増設雑固体廃棄物焼却設備 施設復旧に向けた進捗状況について

2026年6月15日

東京電力ホールディングス株式会社

■ 過去の指摘事項について以下の通り回答する。

焼却炉 計画外停止時

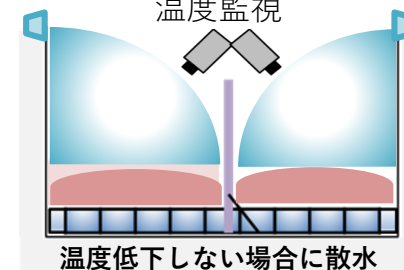
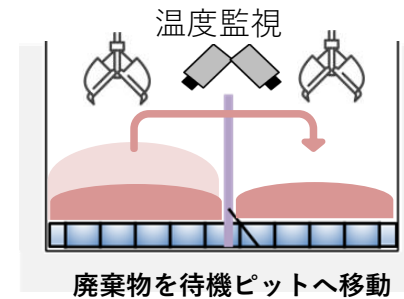
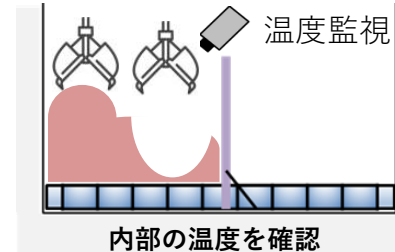
No.	分類	コメント内容	回答概要	該当頁
1	トラブルの背景要因等	増設雑固体廃棄物焼却設備の水蒸気発生事象において、発酵・蓄熱・タール発生までの現象を正確に捉えた上で、運用における監視・モニタリング手法への反映を検討すること。(第113回)	廃棄物貯留ピット運用の基本方針 • 積載高さ3m制限，長期滞留防止を基本とし，ピットへは1日分のみ受入・都度焼却を徹底する。 • 焼却炉不具合停止時は速やかに新たな廃棄物受入を停止するとともに，温度監視により管理値に達する場合には，待機ピットへ移し積載高さを低減することで蓄熱を抑制する。 • 上記対応でも温度が上昇する場合は，散水による冷却を行う。なお，腐敗性廃棄物は散水により嫌気性雰囲気が強まるリスクも想定し，日常的な散水ではなく，異常時の緩和策として実施する	P12, 13

※発酵発熱から酸化発熱に移移する目安温度**65℃**を参考にし，管理値を設定（運転再開後の状況を踏まえて管理値は見直していく）

- 積載高さ3m制限，長期滞留防止を基本とし，ピットへは**1日分のみ受入・都度焼却を徹底**する。
- 不具合などによる焼却炉の計画外停止時は速やかに新たな廃棄物受入を停止するとともに，温度監視により管理値に達する場合には，**待機ピットへ移し積載高さを低減することで蓄熱を抑制**する。
- 上記対応でも温度が上昇する場合は，**散水による冷却**を行う。なお，腐敗性廃棄物は散水により**嫌気性雰囲気が強まるリスクも想定**し，日常的な散水ではなく，**異常時の緩和策として実施**する。

廃棄物表面温度が55℃に達していないか

廃棄物表面温度60℃または最小-最大の差が10℃に達していないか
